日本電気協会 原子炉压力容器に対する供用期間中の破壊靱性の確認方法（JEAC4206-2016）及びフェライト鋼の破壊靱性参照温度 T_0 決定のための試験方法（JEAC 4216-2015）に関する技術評価について（案）

令和2年 月

本書は、原子力規制庁が、破壊靱性確認方法 2016 及び参照温度試験方法の技術評価について取りまとめたものである。

図 4-9-1 軸方向継手と周方向継手の溶接残留応力の比較(運転条件負荷後、室温)¹³

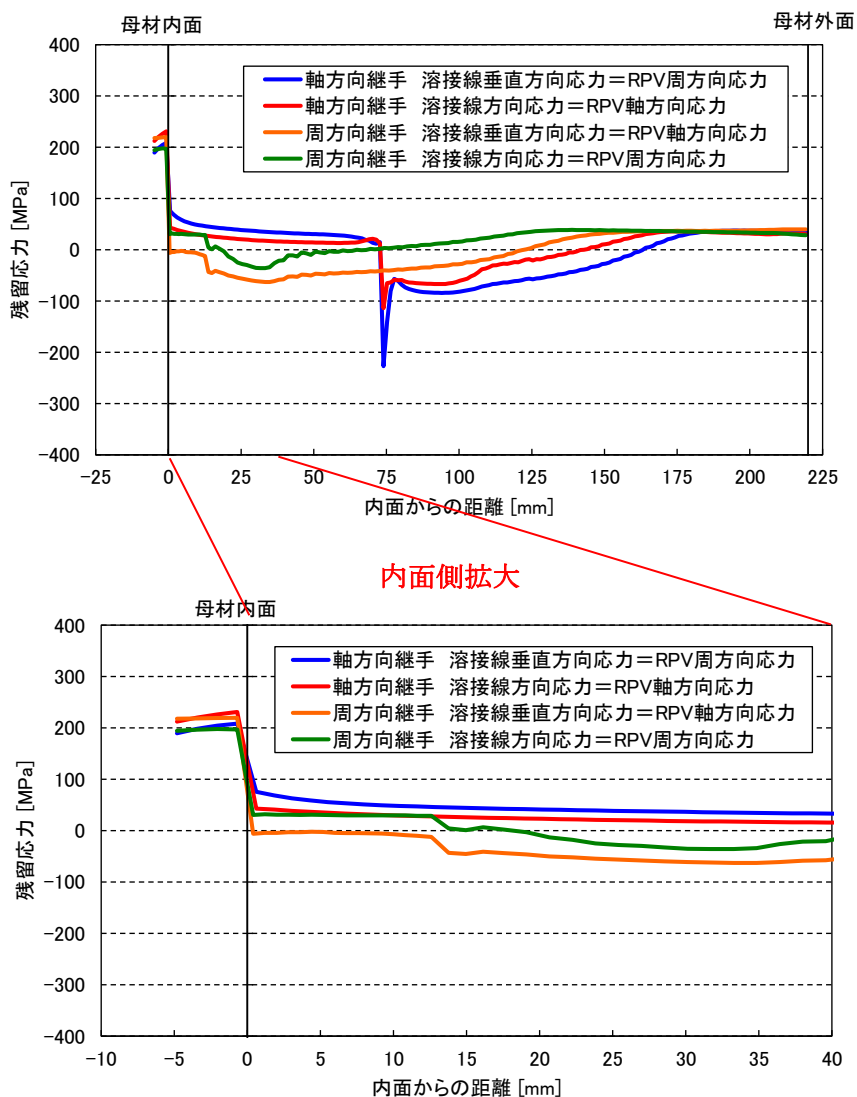
また、内面近傍では周方向の残留応力が高めであるものの、板厚内部ではいずれの応力が高いとはいえないため、最大仮想欠陥からの脆性破壊発生後、板厚内の亀裂の伝播や停止まで評価する詳細評価においては、いずれの方向の欠陥が保守的とはいえないとしている (図 4-9-1 参照)。

溶接残留応力の計算結果によれば、内面近傍では周方向の残留応力が高めであるものの、板厚内部ではいずれの応力が高いとはいえないことから、詳細評価における最大仮想欠陥の方向については、溶接残留応力の計算により設定する等の検討が望まれる。

図 4. 1. 11-1 国内 PWR プラントの 32EFPY 時点の破壊靱性遷移曲線の遷移温度 T_{70} の比較⁴³

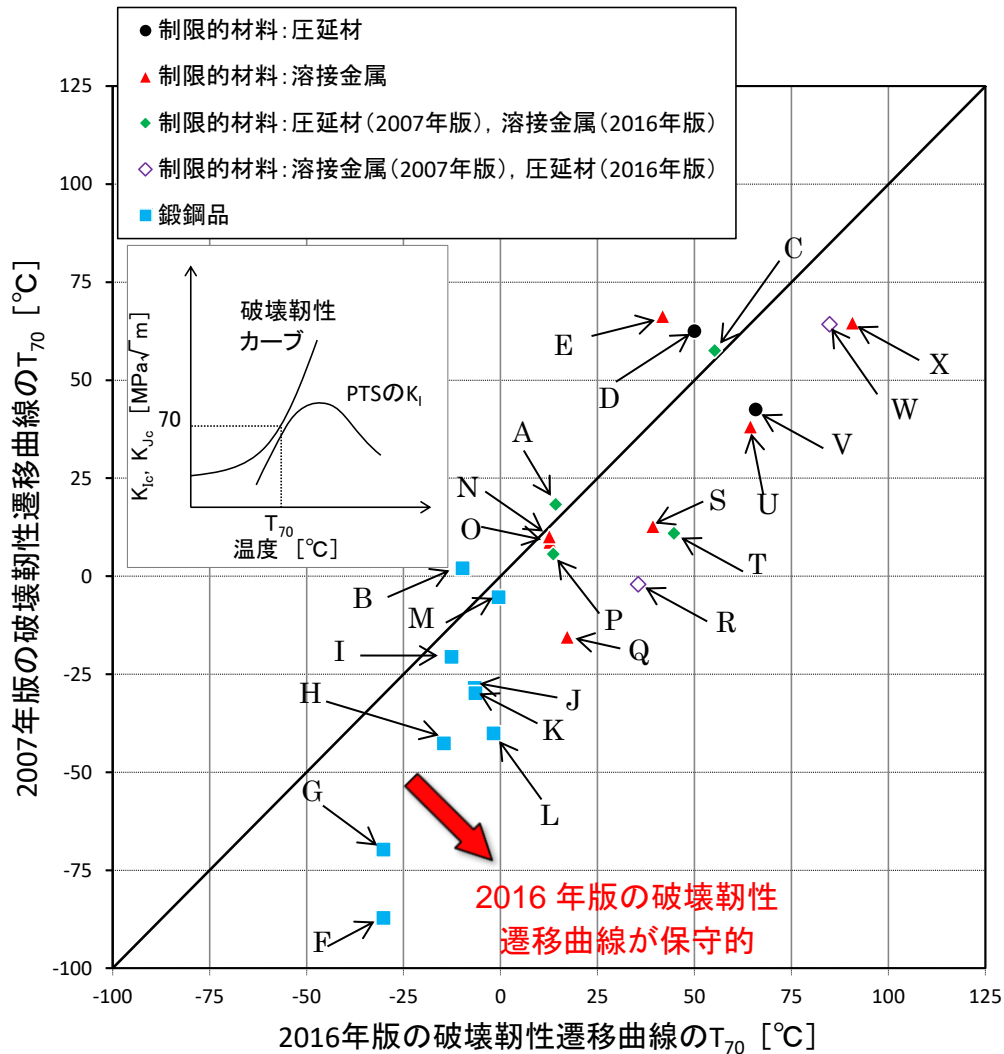
日本電気協会は、 T_0 式の信頼下限を 5% としている事に関し、 K_{Ic} 式から T_0 式への変更に伴う実プラントでの値の変化を比較するために、破壊靱性遷移曲線のうち、PTS 状態遷移曲線 K_I に接する付近の $K_{Jc} = 70 \text{ MPa}\sqrt{\text{m}}$ での遷移温度 T_{70} を比較した。その結果、大部分のプラントで T_0 式による T_{70} の方が高い値となっており、保守的であることを確認しているとしている (図 4.1.11-1 参照)。

しかしながら、図 4.1.11-1 は、5 プラントについては非保守的な評価となっ

いる。非保守的になるものは、圧延材、溶接金属及び鍛鋼品それぞれに存在しており、材質によらないといえる。また、保守的であるとしているデータについても、 K_{Ic} 式から得られる T_{70} と T_0 式から得られる T_{70} に数十度の開きがあるものがある。

図 4.1.11-3 破壊靱性データのワイブル分布の形状母数⁴⁹

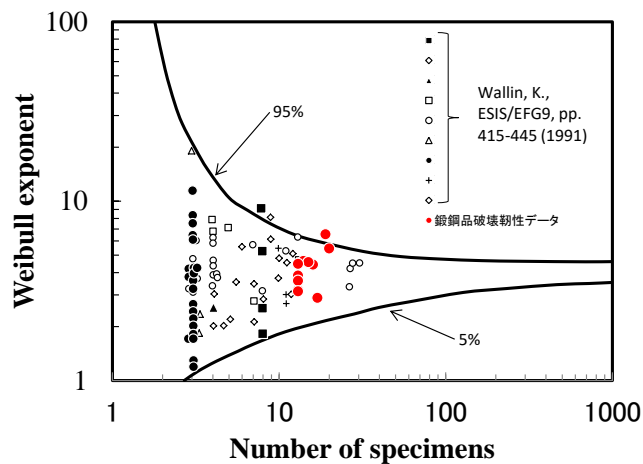
また、 T_0 式は、マスターカーブ法を元にしており、マスターカーブ法の形状母数が 4 であることから、照射脆化した場合も形状母数は 4 としている。これについて、日本電気協会は、破壊靱性データのワイブルプロットの傾き（ワイブル分布の形状母数）と破壊靱性データ数の関係に、国内照射材の鍛鋼品のプロットを記載し、鍛鋼品の破壊靱性データについても、概ね参考文献⁴⁸のばらつきの範囲内（5～95%）に入っているとしている（図 4. 1. 11-3 参照）。

このように、鍛鋼品については、 K_{IC} 式に対する T_0 式の保守性、照射脆化した材料に対する適用性等の詳細な検討が行われているが、圧延材及び溶接金属については、データ数が少ないとして、同様の検討は行われていない。

図 4. 1. 11-4 T-To のマスターカーブ法及び置き換えた正規分布の確率密度分布
($K_{Jc}=100\text{MPa}\sqrt{\text{m}}$ 、中央値 $=-0.22^\circ\text{C}$ 、 $\mu=2.56^\circ\text{C}$ 、 $\sigma=18.91^\circ\text{C}$)

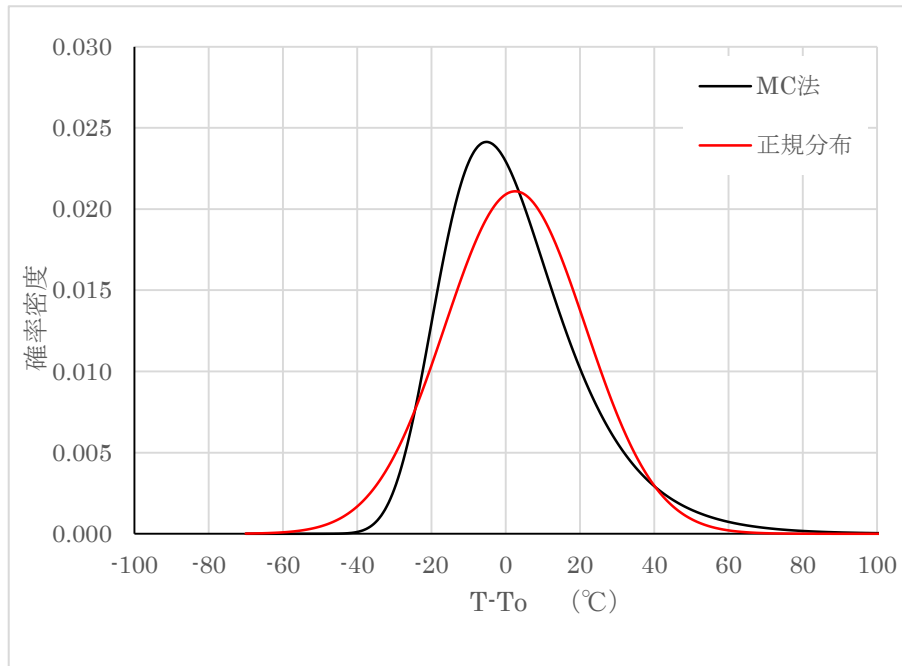
これに関し、 $K_{Jc}=100\text{MPa}\sqrt{\text{m}}$ とした場合のマスターカーブ法とその平均値及び分散を同じとした正規分布の確率密度の比較を図 4. 1. 11-4 に示す。

正規分布とした場合、 2σ に相当する $T-To >$ 約 40°C の裾の範囲でマスターカーブ法に比べて確率密度が下回っており、累積確率（当該部の面積に相当）は正規分布よりもマスターカーブ法の方が大きい。マスターカーブ法の累積確率 0.05 と 0.50 との $T-To$ 温度差が正規分布の標準偏差の何倍に相当するか、 K_{Jc} 値を変化させて試算した結果を参考表-1 に示す。温度裕度は約 2σ と求められ、マスターカーブ法の累積確率 0.05 は正規分布の累積確率で $0.0315(1.86\sigma) \sim 0.0365(1.79\sigma)$ に相当している。監視試験方法では、 ΔRT_{NDT} 予測値のマージンは 2σ (累積確率 0.0228) としている。 ΔRT_{NDT} 予測値は脆性遷移曲線を右移動する時に使うものであり、ベースになる考え方が異なっているといえる。正規分布の 2σ と同程度のマージンを確保するには、マスターカーブ法の累積確率を 0.05 より小さな値とする必要がある。

ただし、図 4.1.11-4 に示すように、 $T-T_0$ についてのマスターカーブ法の確率密分布は正側の裾の厚みが正規分布のものよりも大きい特徴があるので、正規分布の片側 5%信頼下限である 1.65σ を適用することの妥当性については検討が望まれる。

図 4.1.11-5 脆化予測による予測誤差を考慮したマージン (M_k)⁶³

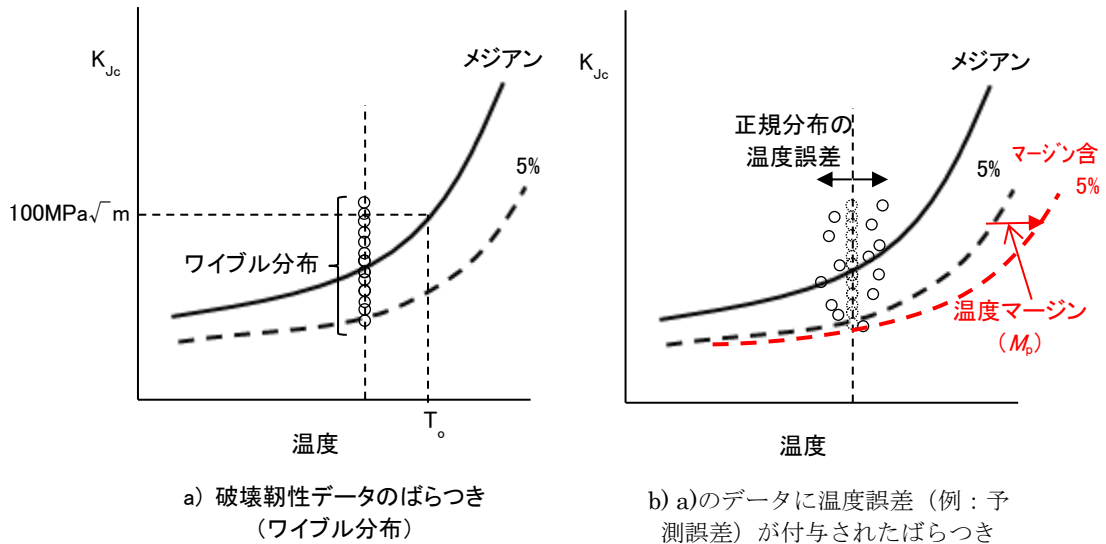
M_k の算出式 ($M_k = 1.65 \times \{(\sigma_M^2 + \sigma_{T_0}^2 + \sigma^2)^{1/2} - \sigma_M\}$ …(12)式) は σ_M を含む二乗和平方根の値から σ_M を引いており、 $\sigma_{T_0}^2 + \sigma^2 < 3\sigma_M^2$ の範囲では { }内の値が σ_M よりも小さくなる。数値を代入すると、 $\sigma_{T_0} > 40.5^\circ\text{C}$ の場合にのみ σ_M より大きなマージン M_k となるので誤差の算出方法としては妥当とはいえ、 σ_{T_0} の値によっては算出式を変えるなど、今後の検討が望まれる。

図 4.1.11-6(1/2) 中性子照射後破壊靭性データ（圧延材、鍛鋼品、溶接金属）のワイブルプロット⁶⁵

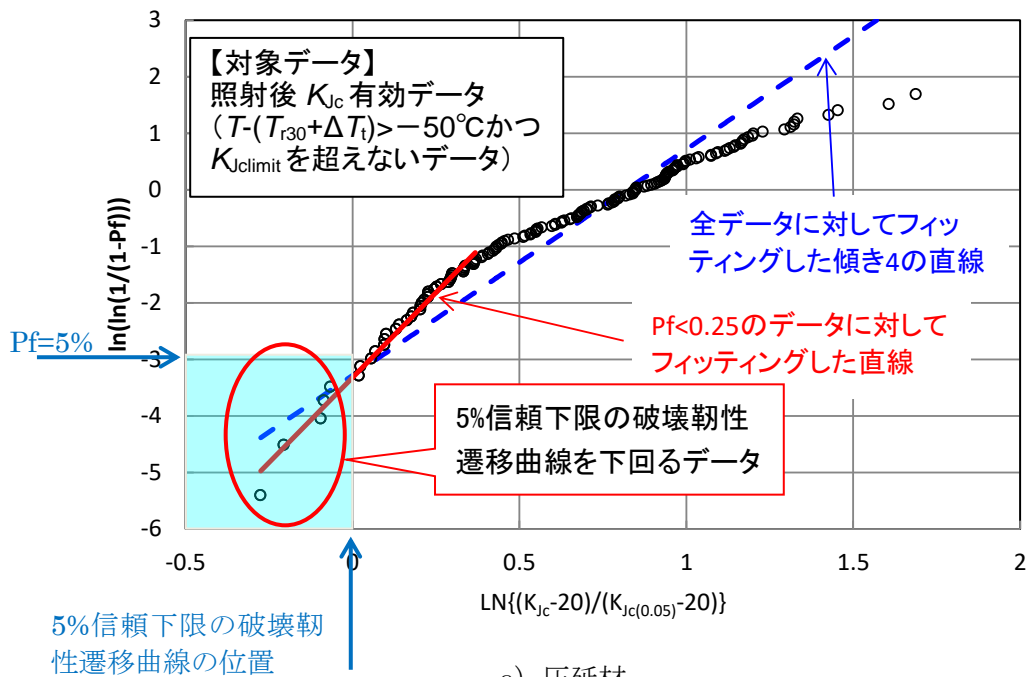
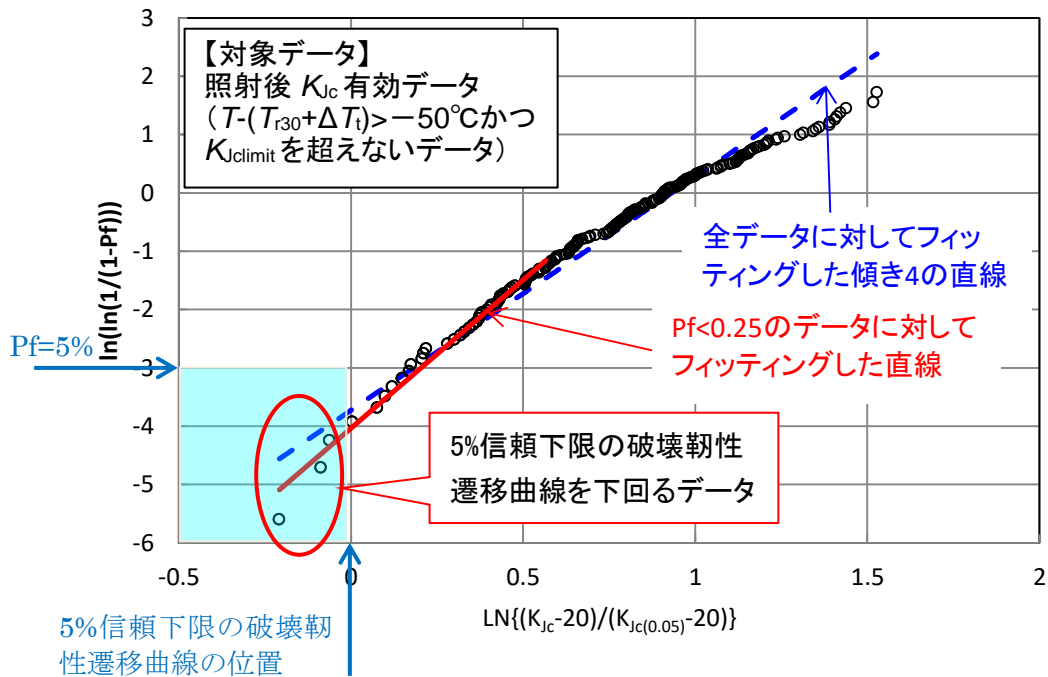
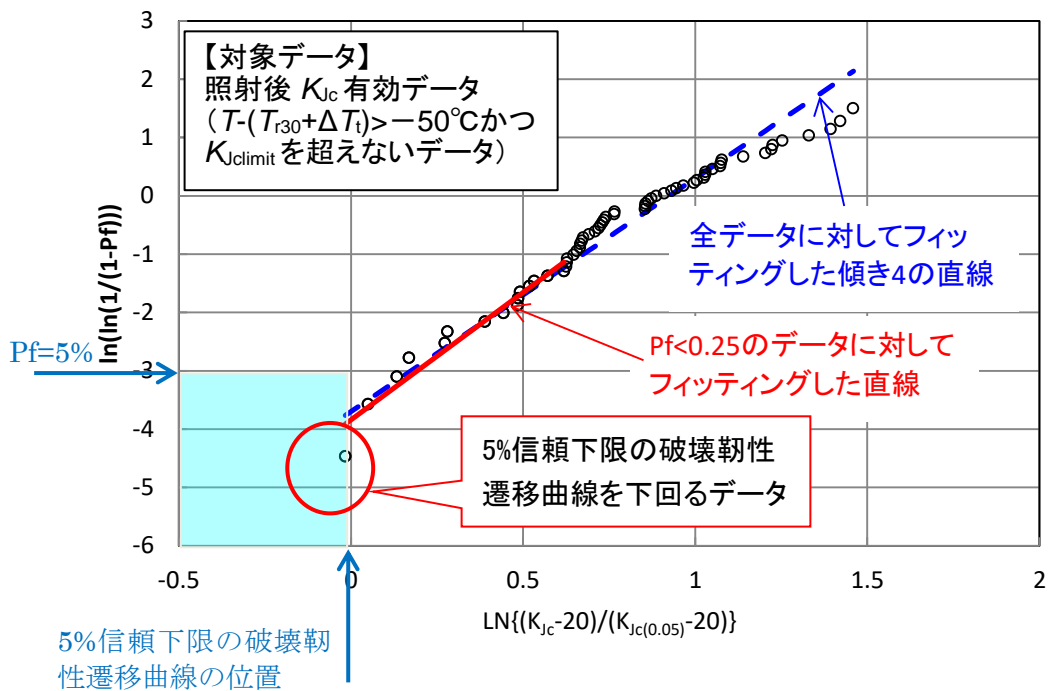
日本電気協会は、破壊靭性値と累積確率の指数を示し、鋼種毎のワイブルプロットからも、現時点で T_{r30} 式の破壊靭性遷移曲線を下回っているデータは、特段適用性に疑義を呈するようなデータではないと評価している（図 4.1.11-6 参照）。

母集団がワイブル分布に従う場合、データは直線状に分布するが、図 4. 1. 11-6 の a) 圧延材のデータは、必ずしも直線上に分布していない。また、データの位置が a) 圧延材と b) 鍛鋼品及び c) 溶接金属では、縦軸で 1 程度のずれがある。これ

は、ワイブル分布の位置パラメータ等に補正されるべき値が存在することを示唆していると考えられる。

なお、図 4. 1. 11-6 に示す横軸 $T-T_{r30}$ の T_{r30} には未照射データ及び照射データの実測値が使用され(9)式に示す Mc 補正はされていないが、 Mc はプラント毎の初期値補正項であるので、 Mc 補正ありの図を参考として示し ΔT_t の妥当性を確認することが望まれる。また、図 4. 1. 11-5 に示す破壊靱性データワイブルプロットは図 4. 1. 11-6 を元に行っているため、規格改定の際には同様に Mc 補正ありの図を参考として示すことが望まれる。

図4.2.2-3 単一温度法(sgl)及び複数試験温度法(mlt)による T_0 の評価結果

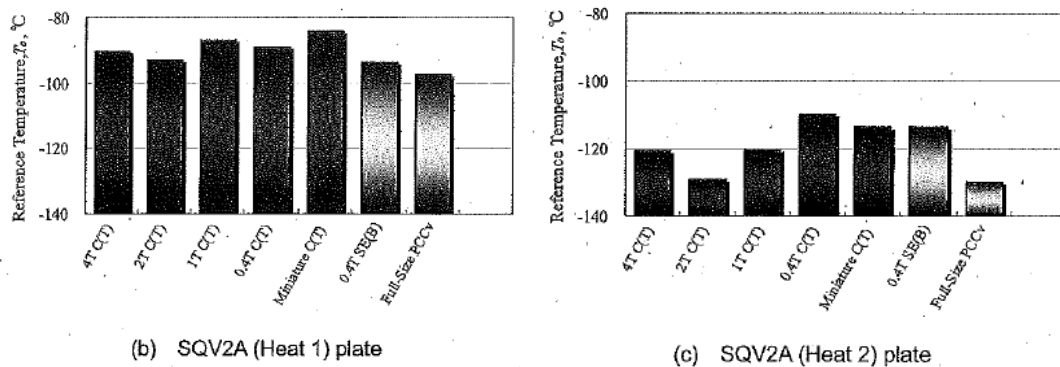
なお、図4.2.2-1は鍛鋼品SFVQ1A材のデータであり、引用文献⁹⁸によれば、SQV2A(Heat2)材の2T-C(T)と0.4T-C(T)とでは、参照温度 T_0 に約20°Cの差がある(図4.2.2-3参照)。

ばらつきの小さい SFVQ1A 鋼のみではほぼ同等の T_0 とみなすことについては、更なる調査が必要と考えられる。

図 4.2.2-5 Mini-C(T)試験片を用いた破壊靱性評価ラウンドロビン試験結果¹⁰²

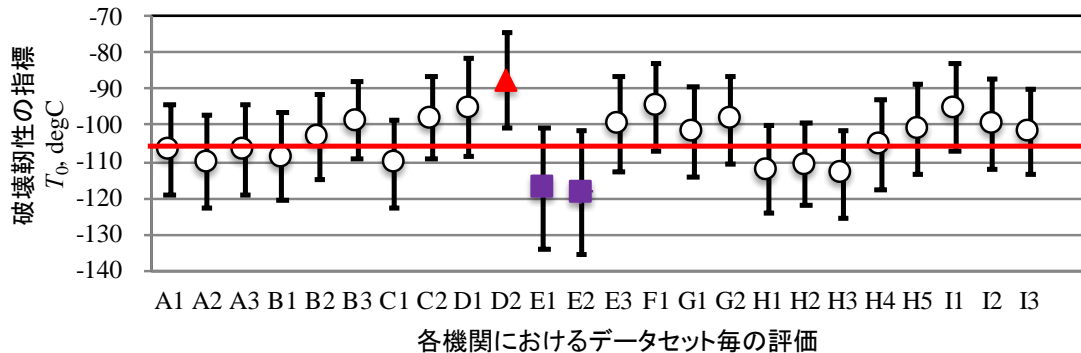
また、Mini-C(T)については、国際ラウンドロビン試験によってその適用性が実証されたとしている（図 4.2.2-5 及び表 4.2.2-2 参照）¹⁰¹。

図 4.2.2-5 の試験は、試験片の加工を 1 つの機関が行い、これを各機関で評価したものである¹⁰⁴。したがって、試験を実施する者の技量によるばらつきや試験装置によるばらつきは含まれているが、試験体の加工を複数の機関が行った場合のばらつきは含んでいない。

図 4. 2. 3-2 クリップゲージ取付用切欠き部の詳細を記載した Mini-C(T) 試験片形状¹¹⁵

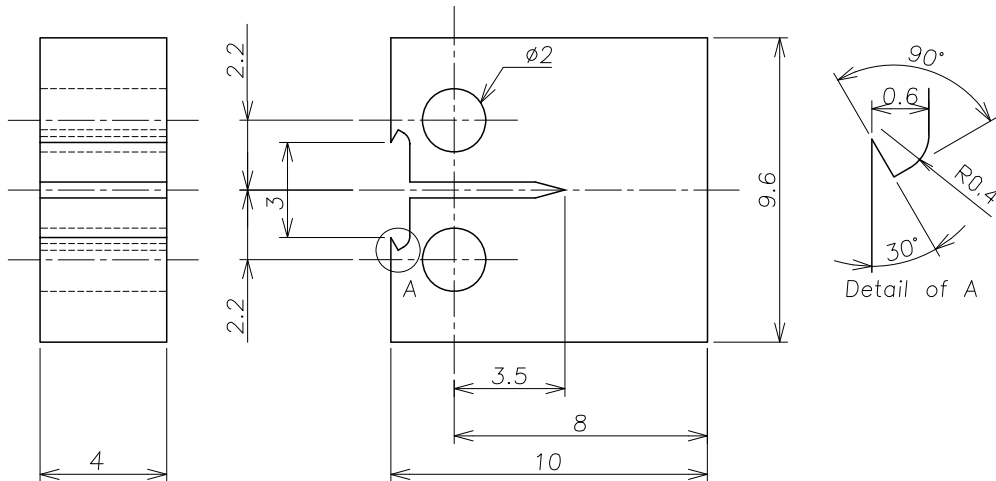
Mini-C(T) は、試験片前面での変位測定を行う必要があることから、変位測定を行う部分にクリップゲージ取付用切欠き部(以下「切欠き部」という。)を機械加工することが必要となる。しかしながら、「図 MCT-3100-3 Mini-C(T) 試験片の寸法及び形状」では、その部分の寸法が示されていない¹¹⁴。

日本電気協会は、加工の際に用いた切欠き部の詳細寸法(図 4.2.3-2 参照)において切欠き部の深さは 0.6 mm(寸法許容差不明)としたとしている。ピン穴と切欠き部の間の寸法は、 0.4 ± 0.22 mm にさらに切欠き部の寸法許容差分を減じた値になる。寸法許容差の上限を考慮すると、切欠き部はピン穴に接近しすぎており、変位の測定に支障を及ぼす可能性がある。

これに関し検討した結果を「添付資料－5 Mini-C(T)のクリップゲージ取付部の形状・寸法に関する解析的検討」に示す。Mini-C(T)に対して対称性を考慮した3次元形状を対象に、寸法公差がない標準モデルと寸法公差の範囲内で切欠き部とピン穴との距離が最短となる下限モデルを用いて弾塑性解析を行った。その結果、下限モデルでは $K_{J(\text{limit})}$ 程度まで負荷したときに切欠き部とピン穴との間及び試験片の側面側に塑性ひずみが生じていた。

図 4.2.11-1 Mini-C(T)と 1T-C(T)の寸法の比 (直線上ノッチの場合)

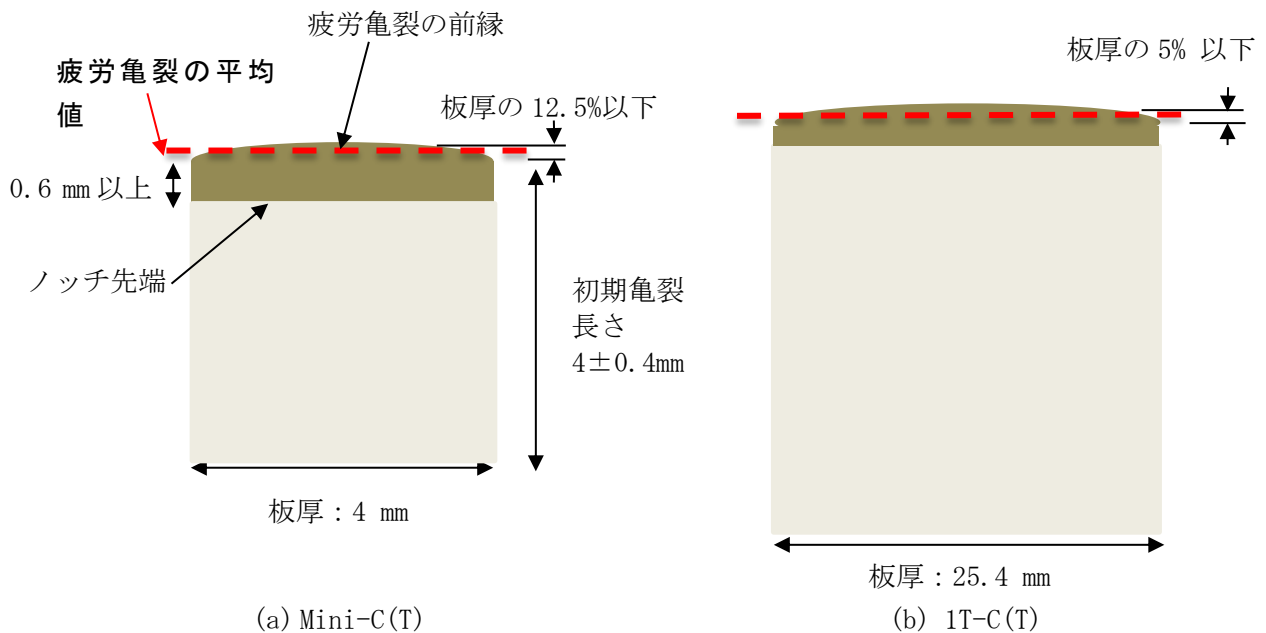
この判定基準(1)の場合、相対的に寸法の小さな試験片、特に Mini-C(T)の場合、 $B=4$ mm に対して B の 5%は 0.2 mm であることから亀裂長さの各測定値と平均値との差の許容値は 0.5 mm (12.5%)、1T-C(T)の場合は 1.27 mm (5%)である (図 4.2.11-1 参照)。

Mini-C(T)試験片の場合、初期亀裂長さ(約 4 mm)に対して最大 0.5 mm のばらつき(初期亀裂長さの 12.5%)が許容されている。一方、1T-C(T)の場合には、初期亀裂長さ(約 25 mm)に対して最大で 1.27 mm(初期亀裂長さの 5%)のばらつきとなる。したがって、予亀裂前縁の形状を考えると、Mini-C(T)と 1T-C(T)では、湾曲が異なると考えられる(図 4.2.11-1 参照)。「MCT-4400 K_{Jc} の計算方法」以下に規定する破壊開始点 J_c の弾性成分 J_e は応力拡大係数 K_e (規程の(7)式)より算出するが、同式は a_o/W が C(T)試験片の厚さ方向に一定としているので、試験片の寸法効果を補正する場合に

図 4. 2. 12-1 位置母数(固定：最小破壊靱性)の根拠¹⁴³

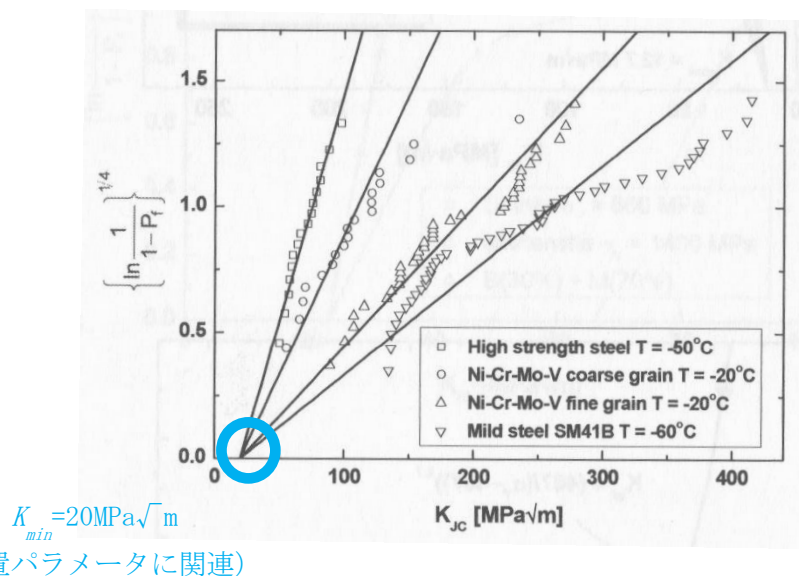
日本電気協会はワイブル分布の位置母数 K_{min} の値について、「実験事実の積み上げに基づき決定」として図4.2.12-1を根拠としている。

図 4. 2. 12-3 先端が鈍った亀裂前方の応力場における応力分布

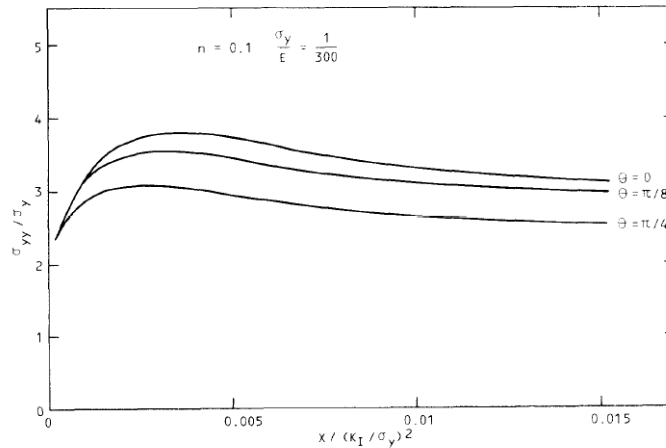
日本電気協会は、ワイブル分布の形状母数 b の値について、「最弱リンクモデルとHRR 特異場¹⁴⁵の理論により理論的に決定」¹⁴⁶としている。ASTM E1921に出典として記載している文献¹⁴⁷では、破壊プロセスに影響する範囲が距離の2乗に比例すること及び図4.2.12-3に示す先端が鈍った亀裂前方の応力場における応力分布がほぼ一定であり距離と応力拡大係数 K_I の2乗が比例関係にあることから、 K_I の4乗に比例するとしている。同図では横軸の値が0.002~0.003辺りに最大値があり、その後徐々に低下しているので、厳密には一定でないが簡略化のために工学的判断を行ったものと推定される。

図 4. 2. 14-1 $K_{Jc(limit)}$ の値と暫定参照温度計算値の関係 (0.5T の場合)

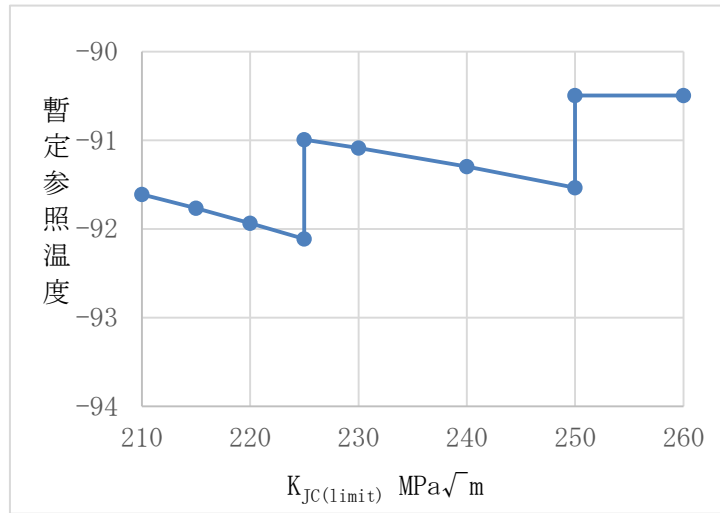
暫定参照温度 T_{oq} の算出式の妥当性を確認するため、「附属書 E(参考) T_0 の算出例 (無効な K_{Jc} データを含む場合)」の値を用いてシミュレーションをした。同附属書において、「表 E.2 データセット」に基づく暫定参照温度は -91.8°C としている。同表に示す $K_{Jc(\text{limit})}$ ($=217.4 \text{ MPa}\sqrt{\text{m}}$) の値と暫定参照温度の関係を図 4.2.14-1 に示す。 K_{Jc} 値がすべて有効データの範囲 ($K_{Jc(\text{limit})} > 250 \text{ MPa}\sqrt{\text{m}}$) にある場合、暫定参照温度 T_{oq} は一定であるが、無効なデータが 1 個でも増えると ($K_{Jc} = 225, 250 \text{ MPa}\sqrt{\text{m}}$) それぞれ約 1°C 低下し、 $K_{Jc(\text{limit})}$ 値の低下に対して T_{oq} は徐々に上昇している。データ数が多いと温度変化が小さくなりこの現象が解消される傾向にあるが、原子炉压力容器の供用期間中の破壊靱性の確認に使用する試料は数が限られる。暫定参照温度については、今後対応の

要否も含めて検討することが望まれる。

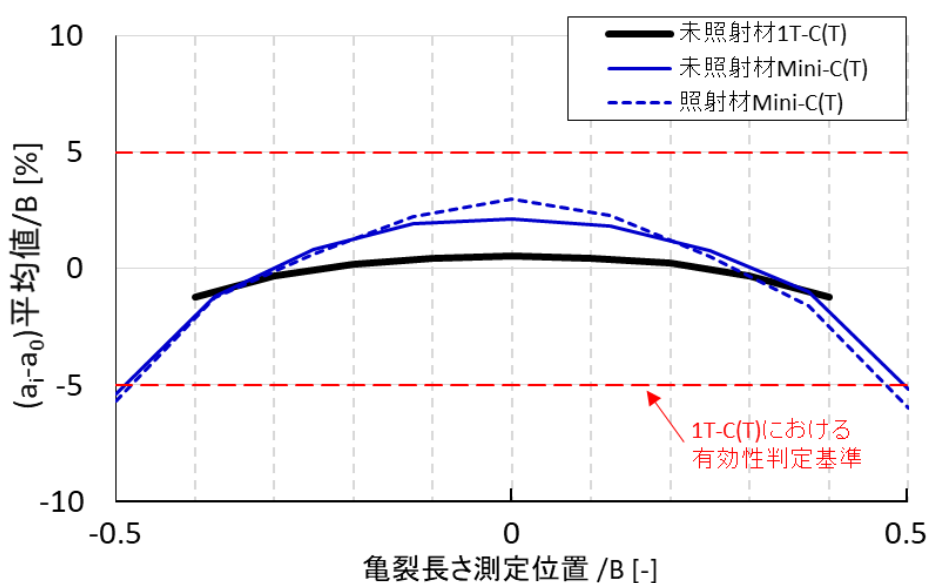
亀裂の平均的な形状を比較するため、未照射材の 1T-C(T) と Mini-C(T) 及び照射材の Mini-C(T) の a_i と a_0 との差について、測定点毎の平均値を求めた。図添付 6-3 に亀裂長さ測定値の平均値を B で無次元化して比較した結果を示す。図中の破線は、1T-C(T) の有効性の判定基準となる B の 5% を示している。Mini-C(T) の表面付近では、 a_0 との差の平均値

が 1T-C(T) に対する有効性判定基準である B の 5% をわずかに超えており、多くの試験片が判定基準を満足していないと考えられる。仮に Mini-C(T) に対して B の 20% の SG を導入する場合には、平均値との差は 2~3% 程度となり、1T-C(T) に対する判定基準を満足する試験片数は増加すると考えられる。また、初期亀裂形状を比較すると、Mini-C(T) では未照射材、照射材ともに 1T-C(T) に比べて湾曲が大きく、1T-C(T) と相似形となっていないことが分かる。亀裂形状の相違は亀裂先端近傍における応力状態や応力拡大係数に影響することから、Mini-C(T) で取得した破壊靱性値を 1T-C(T) と等価な値に寸法補正することにも影響する。参照温度 T_0 は 1T と等価な破壊靱性値を用いて決定することから、 T_0 への影響について検討が必要であると考えられる。
